VERBALE DI SOPRALLUOGO

La Sottoscritta ing. Francesca Zaniboni, in qualità di delegata del Responsabile del Servizio di Prevenzione e Protezione dell'Istituzione Scolastica "Abbe' J.M. Trèves", in data 23/07/2020 ha proceduto all'effettuazione del sopralluogo presso "La Villa del seminario-Casa per ferie".

Scopo del sopralluogo è la verifica dell'idoneità dei luoghi all'uso scolastico al fine di ospitare la Scuola Secondaria di 1° grado di Valtournanche.

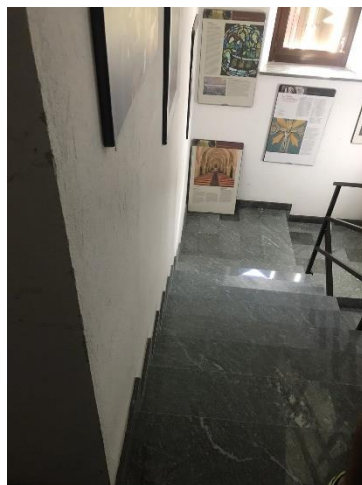
- Siano installati parapetti atti a proteggere dal rischio di caduta dall'alto gli studenti in corrispondenza del muretto posto a fianco della struttura (foto 1) e in corrispondenza della collinetta (punto più alto 1,70 m) della area esterna nel retro della struttura (foto 2).
